Rapporto Conclusivo

Attività di controllo ordinaria ex art. 29-decies del D.lgs. 152/2006 e s.m.i., comma 3

Acciaierie d'Italia S.p.A. in A.S. - Installazione di Taranto

Attività di controllo ordinaria effettuata dal 26/11/2024 al 12/12/2024

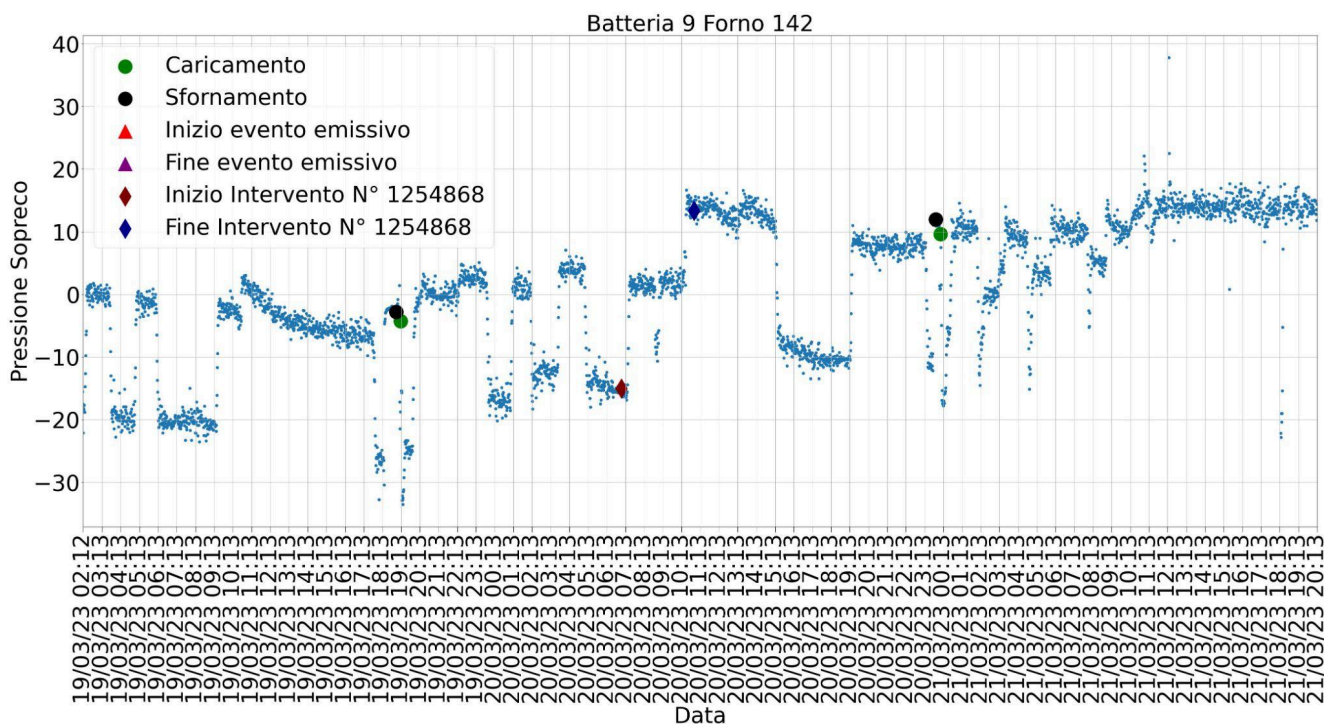
Il GI, inoltre, ha eseguito un'analisi, per l'anno 2023, sui dati relativi agli interventi di manutenzione sui forni delle batterie, associandoli alle serie temporali delle pressioni fornite dal Rappresentante del Gestore con DIR 413/2023, 97/2024, 183/2024, 265/2024, alle serie temporali degli eventi caricamento e sfornamento fornite dal Rappresentante del Gestore con DIR 435/2024, 528/2023, 97/2024, 146/2023, 153/2024, 289/2024 e alle serie temporali degli eventi emissivi registrati dal sistema WES fornite dal Rappresentante del Gestore con DIR 27/2024, 97/2024, 443/2023. Di seguito vengono riportati i risultati per la batteria 8 forno 24 sottoposto ad intervento n°1273385, batteria 9 forno 142 n°1254868, batteria 12 forno 99 sottoposto ad intervento n°1273384, batteria 12 forno 118 sottoposto ad intervento n°1273118:

Condizione di monitoraggio per il Gestore n. 2024/04/14: si chiede al Gestore di fornire, entro 15 giorni dal ricevimento del presente Rapporto Conclusivo, maggiori informazioni di dettaglio sull'andamento delle pressioni rappresentate in figura, differente dal classico andamento del sistema SOPRECO, in particolare per la fluttuazione della pressione tra -0.5 e -3 mm di colonna d'acqua.

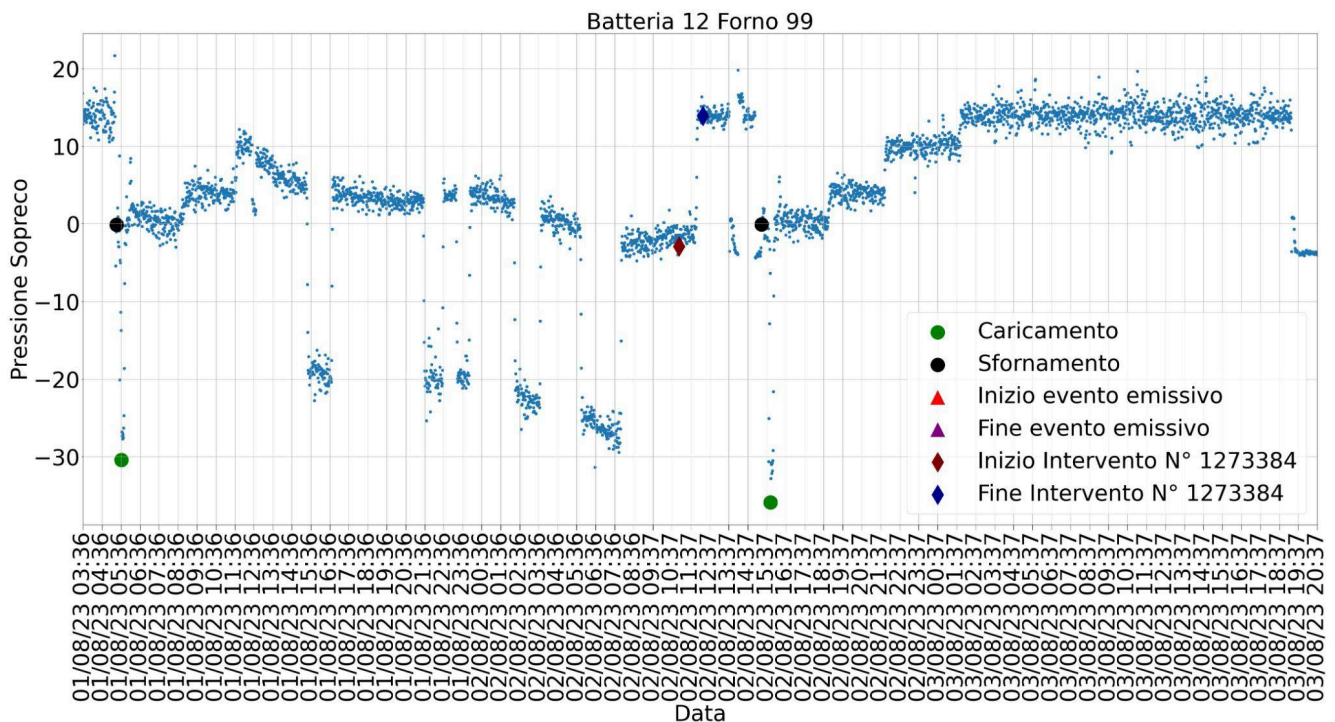
Condizione di monitoraggio per il Gestore n. 2024/04/15: si chiede al Gestore di fornire, entro 15 giorni dal ricevimento del presente Rapporto Conclusivo, maggiori informazioni di dettaglio sull'andamento delle pressioni rappresentate in figura, differente dal classico andamento del sistema SOPRECO, a causa di ripetute cadute di pressione.

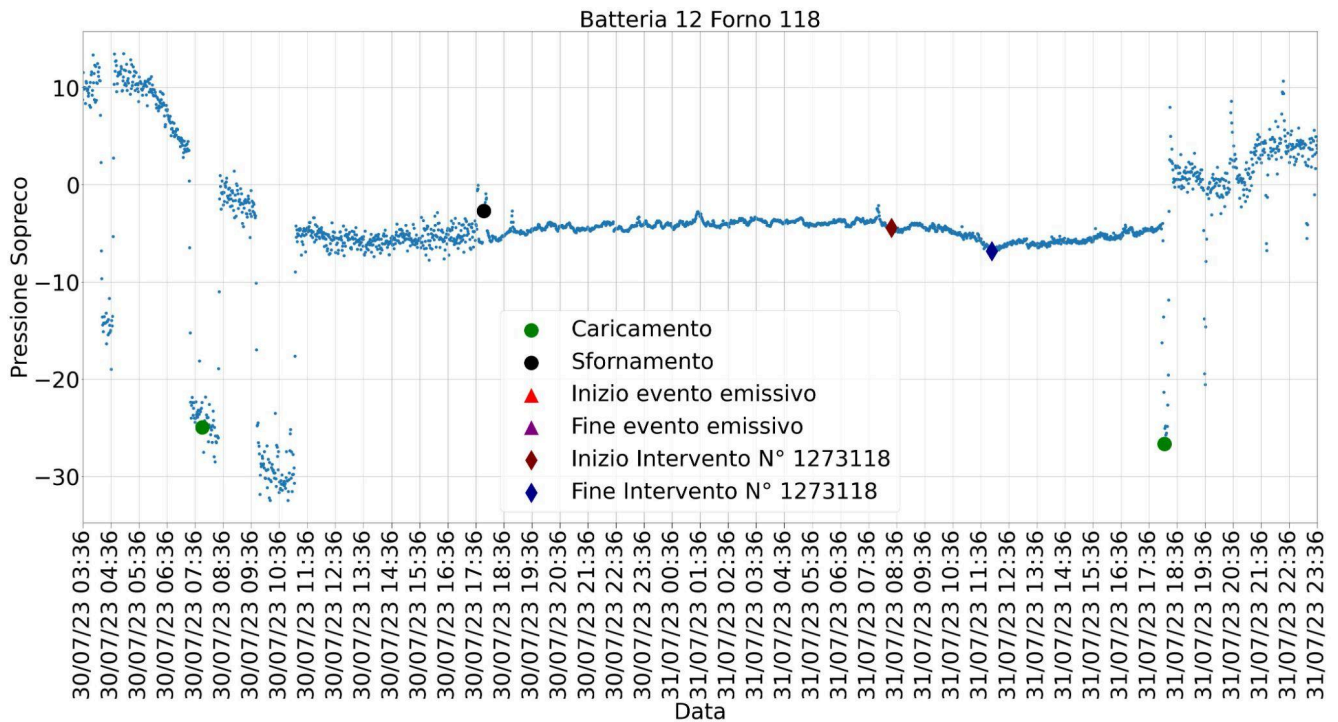
Condizione di monitoraggio per il Gestore n. 2024/04/16: si chiede al Gestore di fornire, entro 15 giorni dal ricevimento del presente Rapporto Conclusivo, informazioni di dettaglio sull'andamento delle pressioni rappresentate in figura, differente dal classico andamento del sistema SOPRECO, a causa di ripetute cadute di pressione.

Figura n.2: Ubicazione delle torce e scarichi di emergenza all'atmosfera di prodotti tossici e/o infiammabili (Fonte: Allegato C.7.4 al Rapporto di sicurezza, edizione 2024 redatto ai sensi dell'art. 15 del D.Lgs. 105/2015 trasmessa con DIR 337/2024 del 19/08/2024).

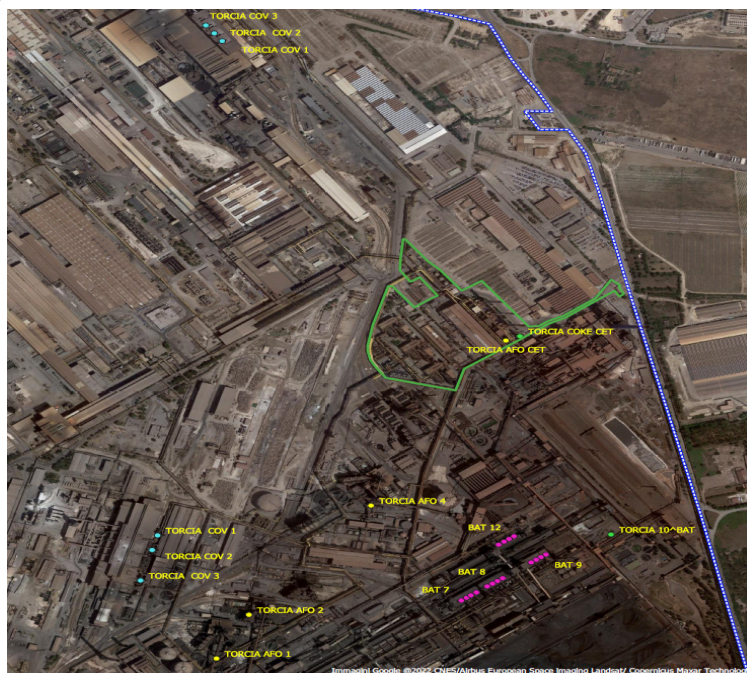
Condizione di monitoraggio per il Gestore n. 2024/04/18: si chiede al Gestore di fornire, entro 15 giorni dal ricevimento del presente Rapporto Conclusivo, le motivazioni tecniche per le quali la Società non usa gas metano per i pilota alle torce di emergenza bariletti batteria 12 e di programmare uno studio fattibilità sull'adeguamento della torcia bariletti della batteria 12 utilizzando metano.

Figura n.4: cause comunicate dal Gestore in merito al mancato esercizio impianto di granulazione loppa e condensazione vapori AFO/4.

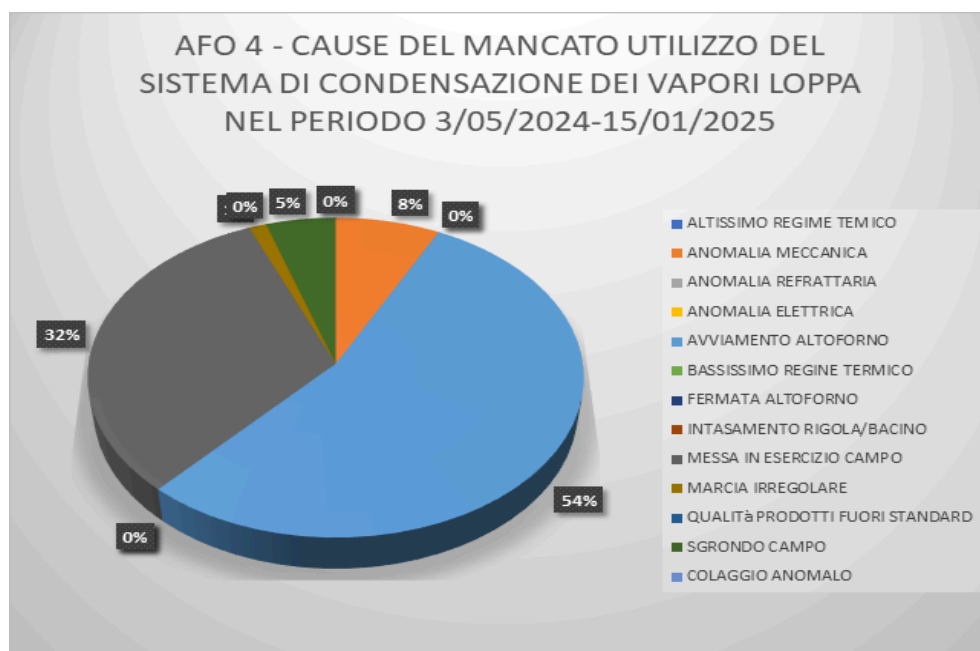
Come da Tabella n. 5, si evidenzia che le maggiori cause di granulazione in vasca siano dovute dall'avviamento altoforno (25,82%) e messa in esercizio campo (16,46%), seguita subito dopo dell'intasamento rigola/bacino (13,16%) .

Figura n.5: cause comunicate dal Gestore in merito al mancato esercizio impianto di granulazione loppa e condensazione vapori AFO/1.

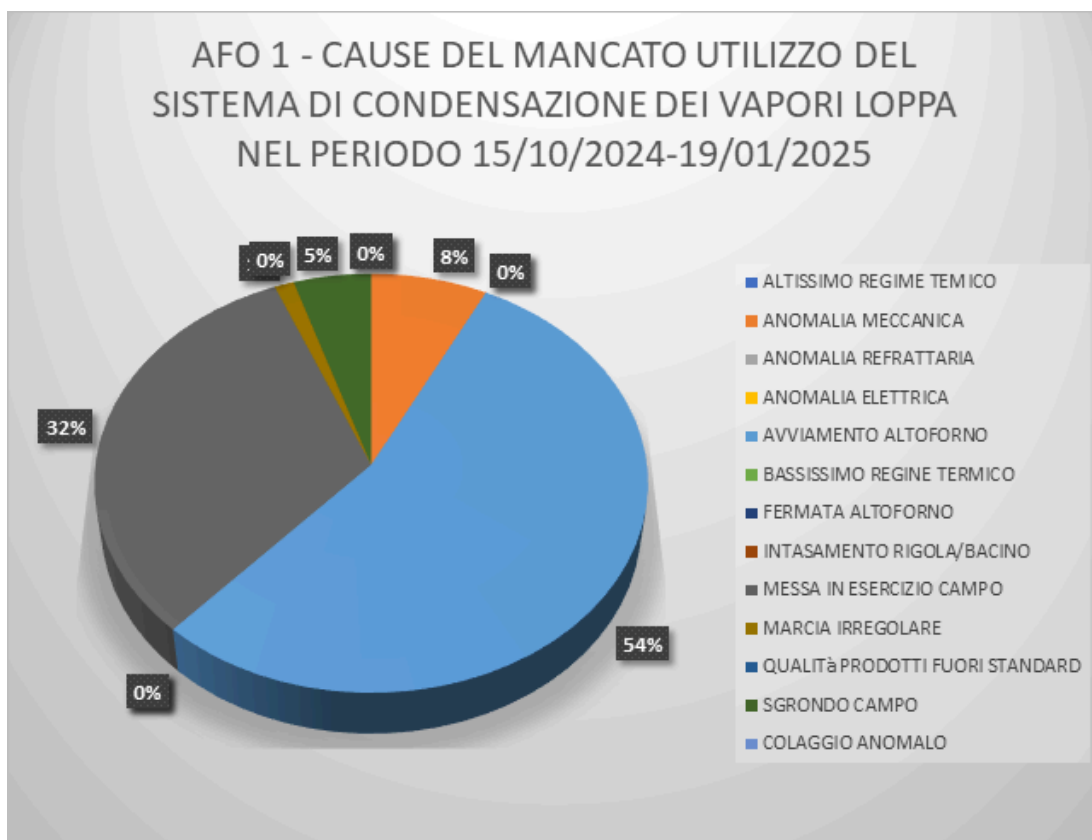
Come da Tabella n. 6, si evidenzia che le maggiori cause di granulazione in vasca siano dovute dall'avviamento altoforno (54.32%) e messa in esercizio campo (32,10%), seguita subito dopo dell'anomalia meccanica (7.41%) .
